**Strandbaden – ny dansrestaurang i Falsterbo
Vellinge kommun**

Juryns utlåtande

2006-12-11

Nr 52, Kalejdoskop

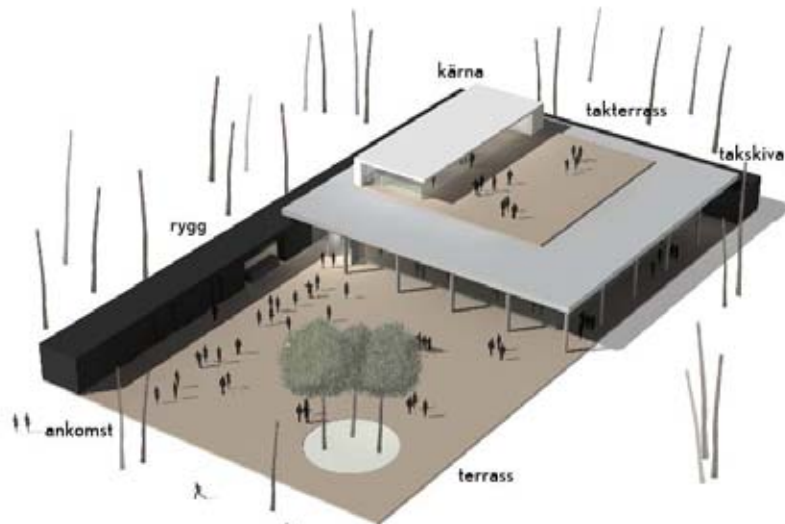
Kalejdoskop är en komprimerad och elegant byggnad med en genomtänkt planlösning. Grundformen är en kvadrat med tre tämligen täta väggar och en uppglasad sida mot söder. Fasaden i trä har fått en festlig karaktär genom olikfärgade glasblock. Greppet kan ge färgsprakande ljusflöde kvälls- och nattetid.

Ovanvåningen ligger i den norra delen av huset och erbjuder en tilltalande terrass mot söder. Man köar i dubbla led till entrén mot väster. Garderoben är för liten. Toaletterna ligger undandömda bakom ett galleri. Det blir troligen alltför ”prångigt”. Ett lyckat grepp är att ha två trappor upp till andra våningen. Det ger möjlighet att röra sig i byggnaden på flera sätt. Köket är för litet och ligger inte självklart i förhållande till festlokalen. Det stora rummet kan delas in i tre mindre rum med vikkväggar. Väggarna samlas i fritt stående ”skåp” nära baren på ett sätt som kan inskränka på utrymmet och rörligheten vid baren. Juryn känner sig osäker på om de rum som delningen med vikkväggar åstadkommer får tillräckliga arkitektoniska kvaliteter.
